**SZPITAL KLINICZNY**  
**IM. KAROLA JONSCHERA**  
 Uniwersyteu Medycznego  
 im. Karola Marcinkowskiego  
 W POZNANIU

ZP 09/24

Dotyczy postępowania o udzielenie zamówienia publicznego PN.: "Przebudowa pomieszczeń obejmująca zadanie nr 1 Przebudowa pomieszczeń Budynku Administracji na Gabinety Dyrektorskie i pomieszczenia administracyjne, Zadanie nr 2 Przebudowa pomieszczeń po Zespole Odczynników Laboratorijnych na szatnie oraz zadanie nr 3 Zagospodarowanie terenu wokół budynku Psychiatrii (ZP-09/24)."

W wyjaśnienia treści SWZ

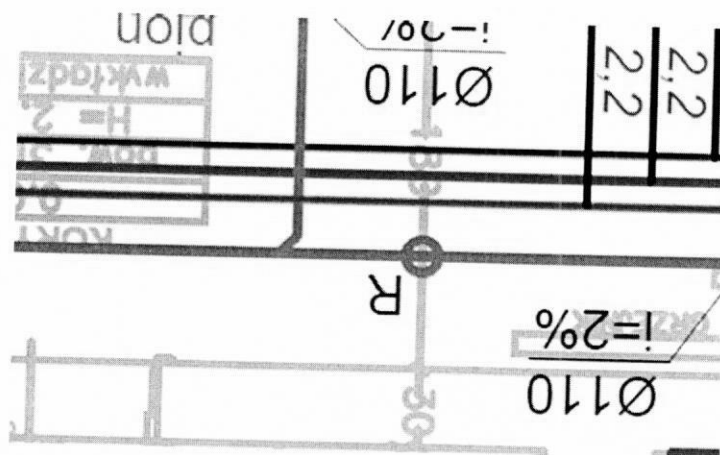
W jakim miejscu połączenie wody zimnej wewnątrz z przyłączem do budynku?  
Jaki zakres wymiany przyciąga wody zimnej do budynku?

Na wyjściu z posadzki w pomieszczeniu , należy wymienić zawór główny  
Rys. 02 wod - kan

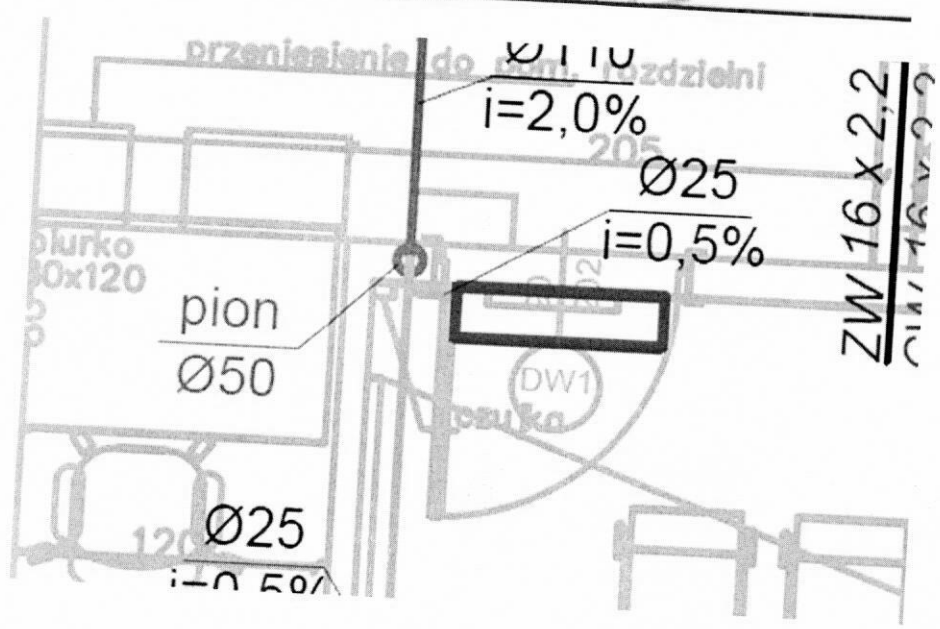
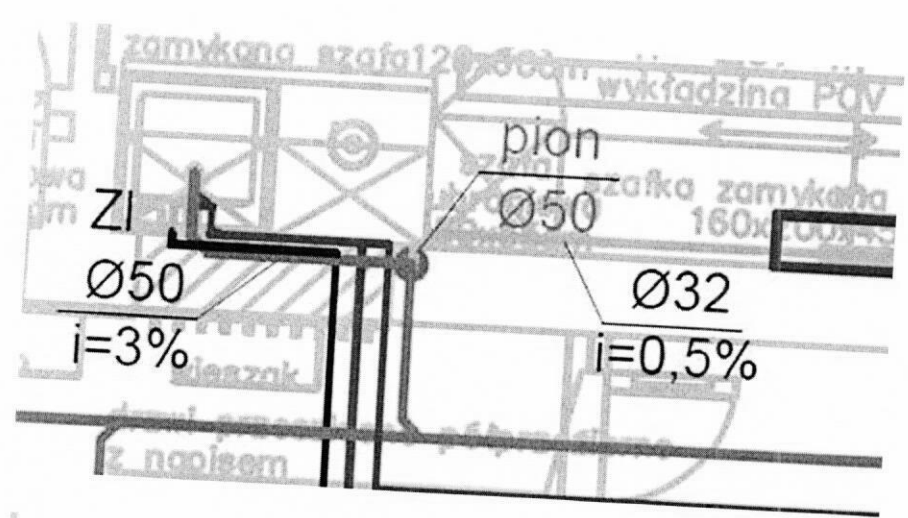
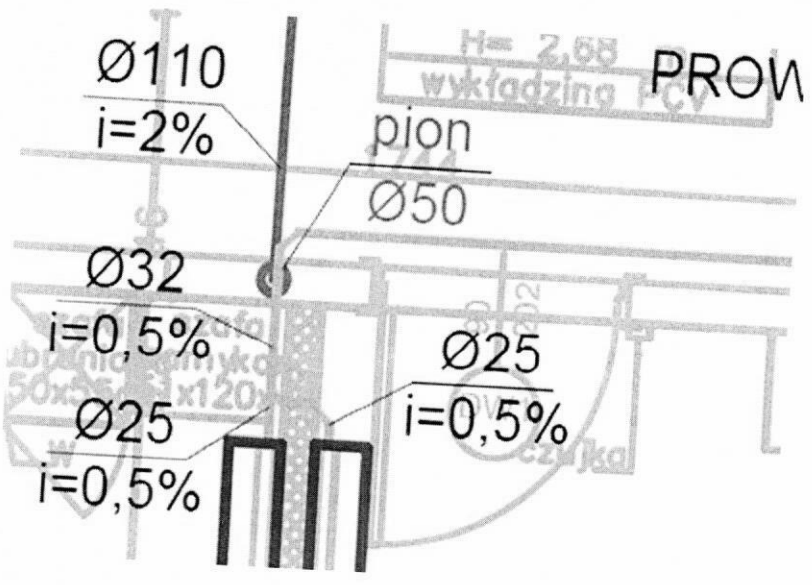
Czy na pionach kanalizacyjnych należy zamontować rewizje?

**Odpowiedz** Tak

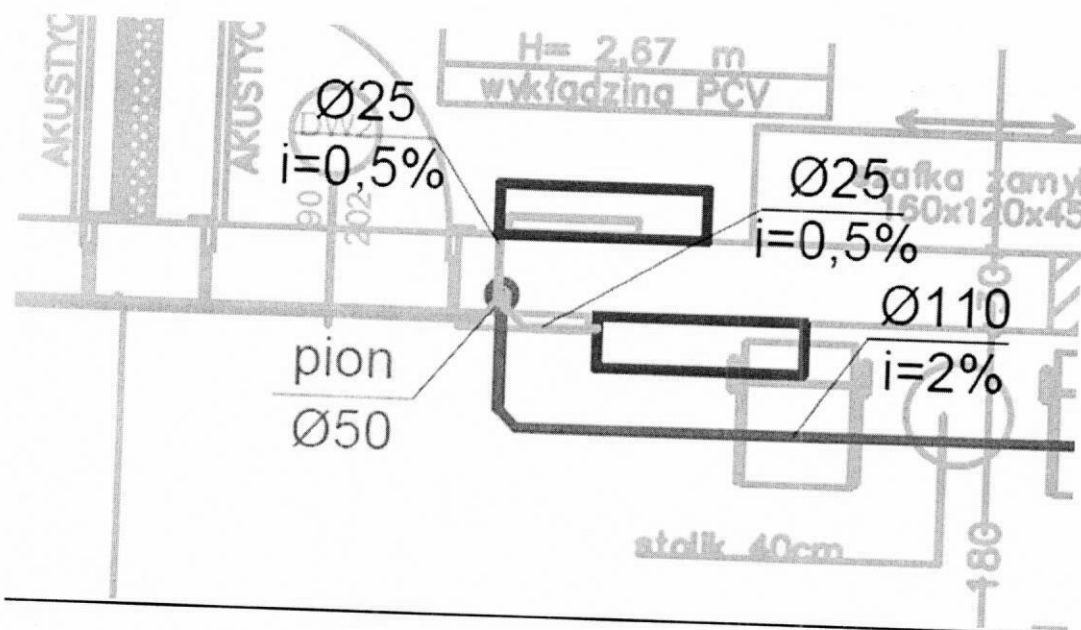
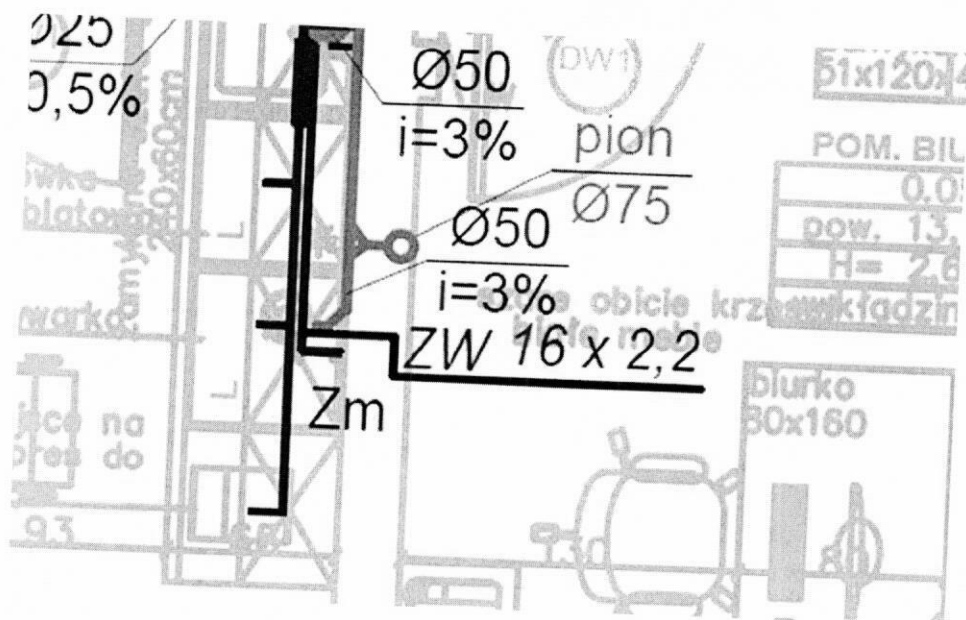
Jakie zakończenie pionu pod skropliny? Jaki rodzaj syfonu na podłączeniuskroplin? Syfon na zewnątrz czy w ścianie?

Syfony w ścianie np. HL138

Syfon podtynkowy do skroplin z urządzeń, blokada zapachów, rewizja, płytka zabudowa

Skropliny można również włączyć do syfonów zlewu i umywalki

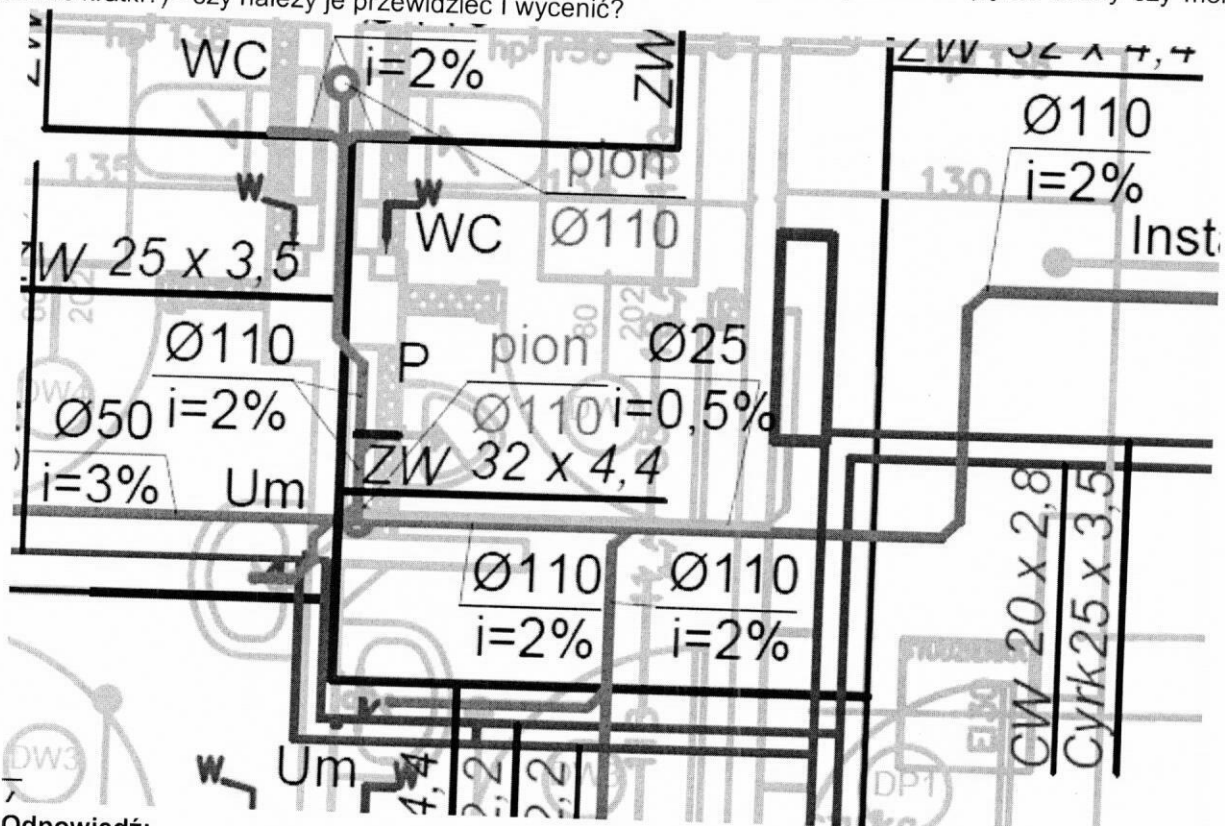
Czy przewidziane są zawory regulacyjne na cyrkulacji? Jeśli tak to gdzie ich umiejscowienie?

Zawory regulacyjne na cyrkulacji zamontować w komorze przyłączeniowej  
Np. zawór firmy Danfos N z czujnikiem temperatury

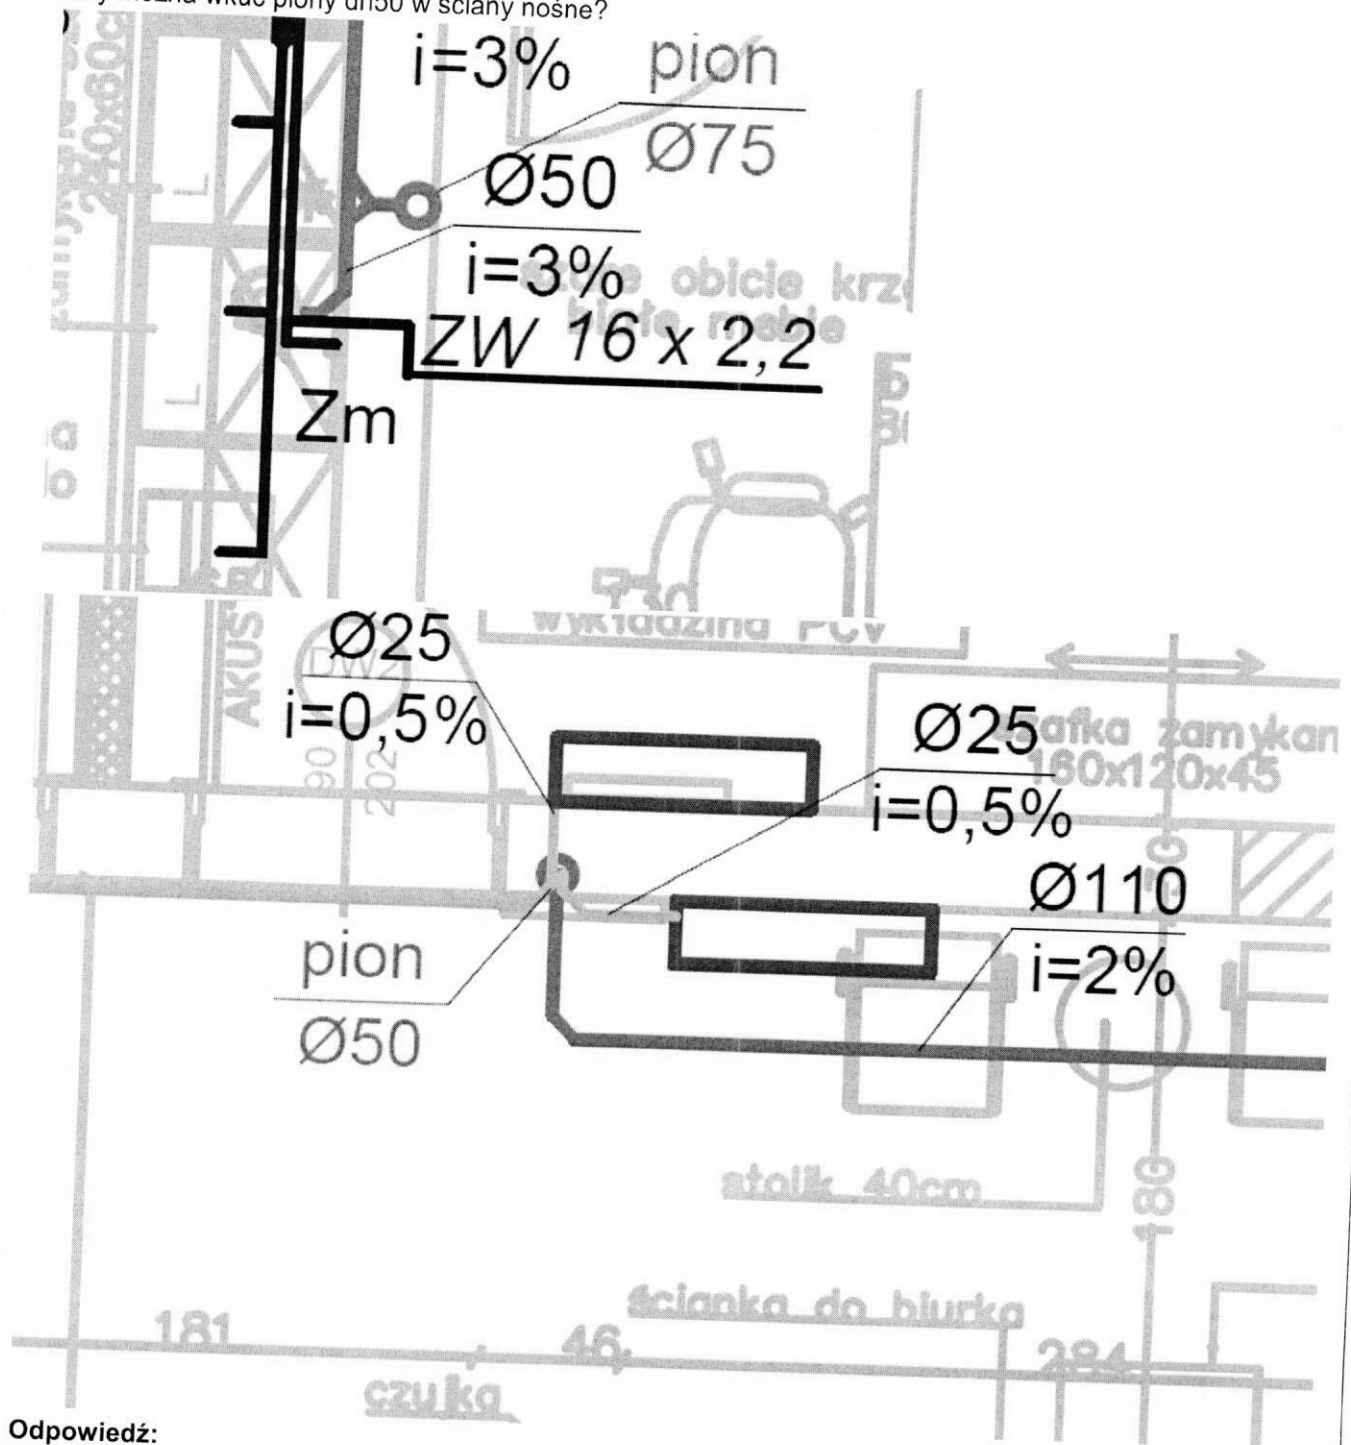
Brak zaworu ze złączką przy pisuarze, brak kratki w pomieszczeniu z pisuarem (syfon suchy czy mokry?, wielkość kratki?) - czy należy je przewidzieć i wycenić?

tak

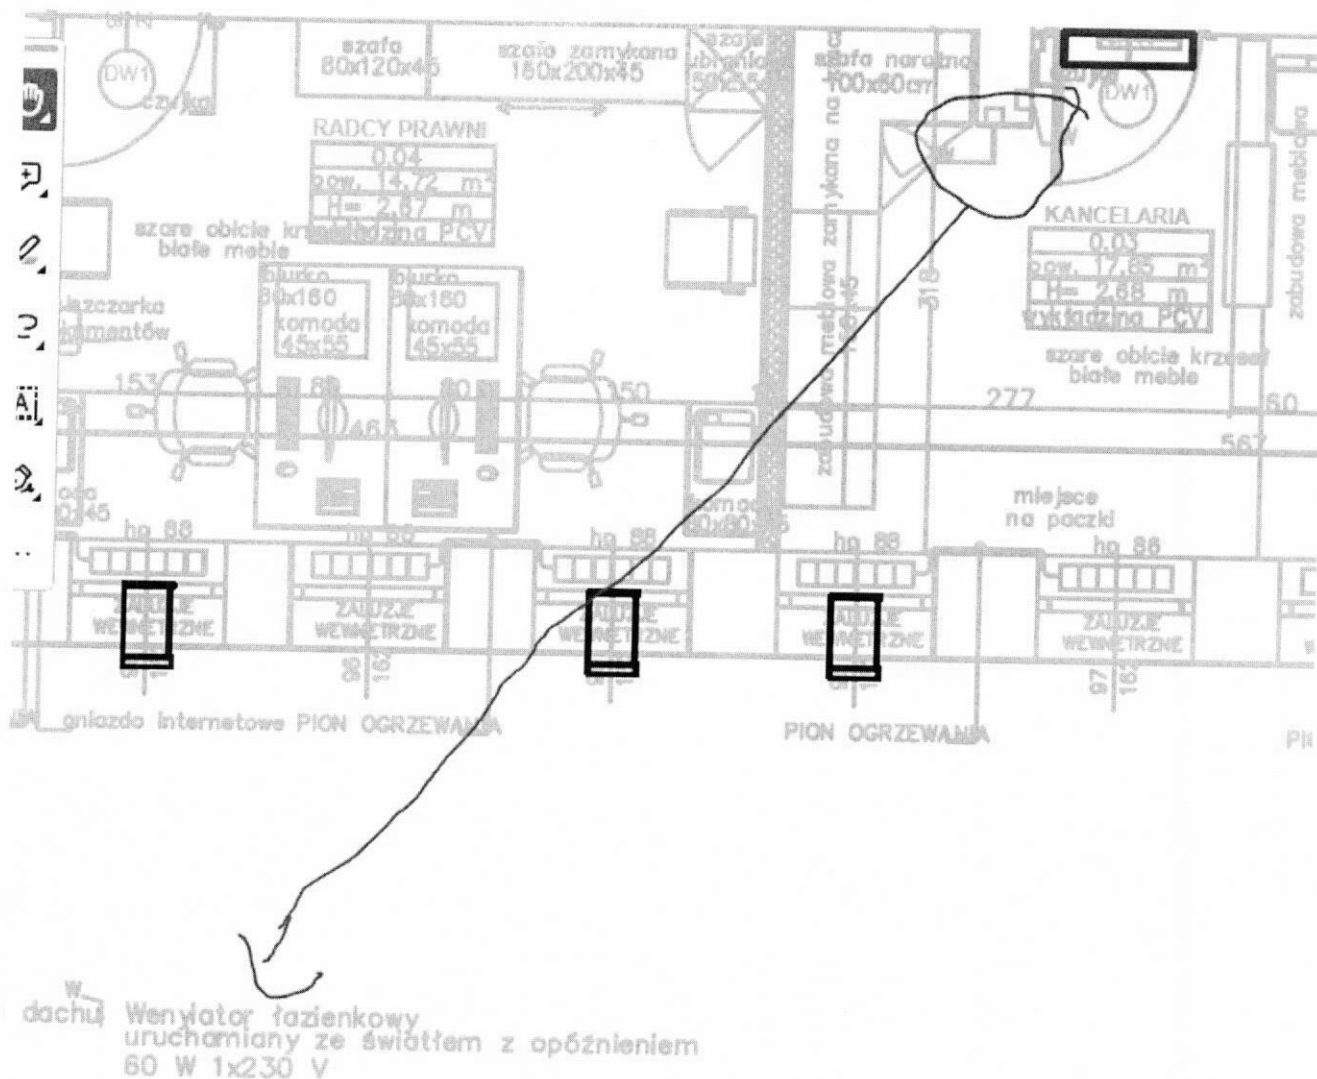
Czy kratki wywiewne montowane bezpośrednio na kanale? Czy kratki z przepustnicami? Jakie ustawienie lamel?

Za pomocą trójkątów lamele poziome

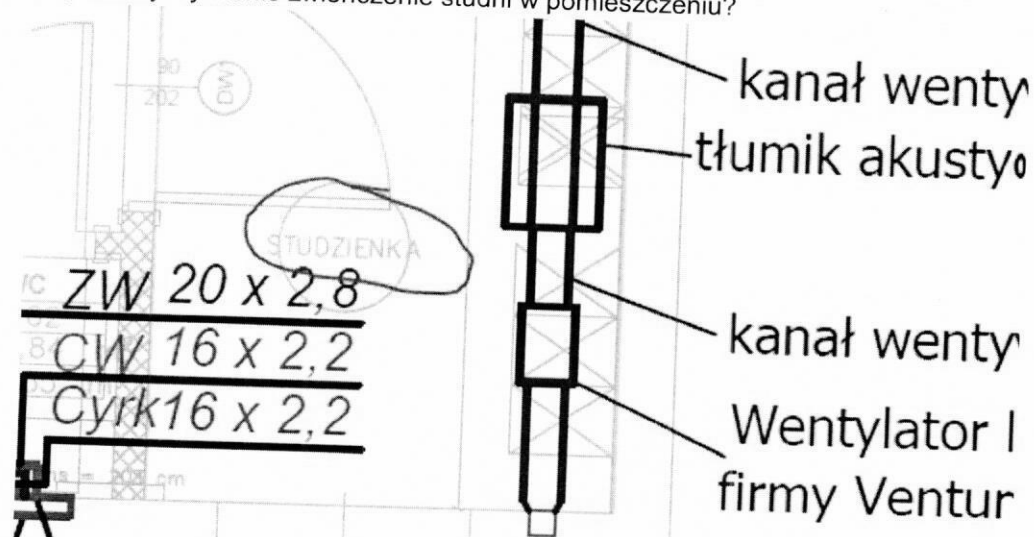
Jaki poziom hałasu do wentylacji w pomieszczeniu?

zgodnie z obowiązującymi przepisami

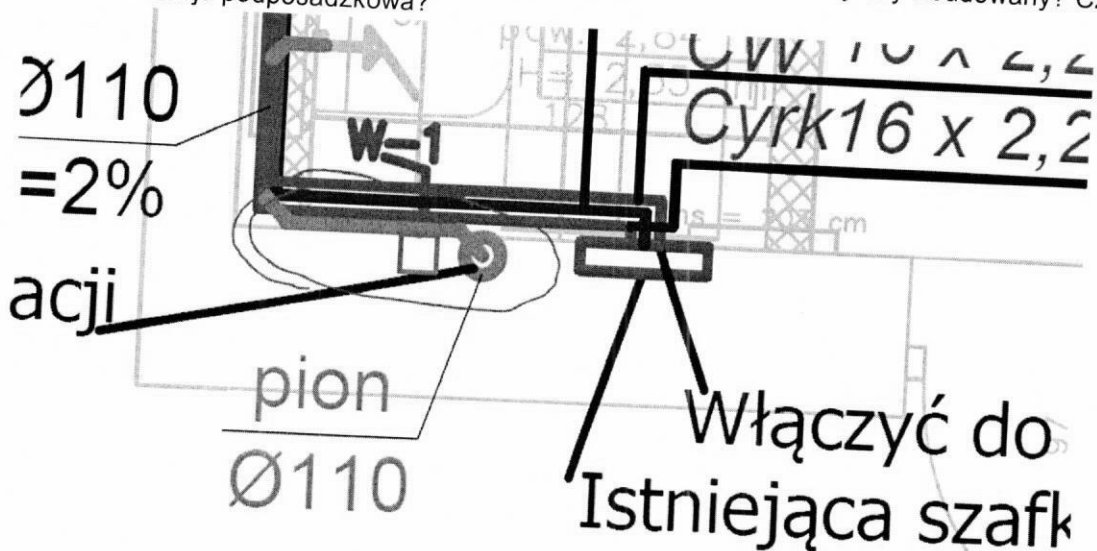
Czy przewód dn110 kanalizacji sanitarnej od pionu ma być widoczny czy obudowany? Czy prowadzony jako kanalizacja podposadzkowa?

**Odpowiedź:**  
Obudowany
